制動装置（キャリパーハウジング）のリコールについて

リコール番号4492

（届出日：平成31年4月23日　開始日：部品準備でき次第）

キャリパーハウジング内(調整装置構成図)

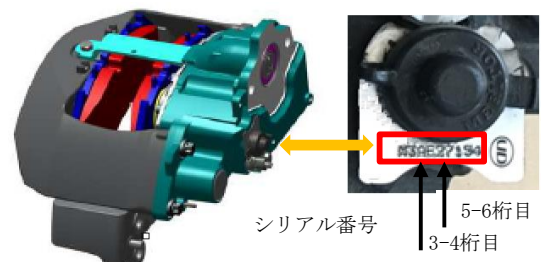
前後輪のブレーキキャリパーにおいて、キャリパー内の自動調整用駆動ピンの圧入方法が不適切なため、ブレーキ操作の繰り返しにより駆動ピンが折損するものがある。そのため、ブレーキパッドの摩耗が進行しても、ブレーキパッドとブレーキディスクとの隙間が自動調整されず、走行ブレーキ及び駐車ブレーキの性能が低下するおそれがある。

全車両、キャリパーハウジング部のシリアル番号を確認し、該当する場合はキャリパーハウジングを良品に交換する。

識別：キャリパーハウジングの頭部に白色または黄色のペイントを塗布する。
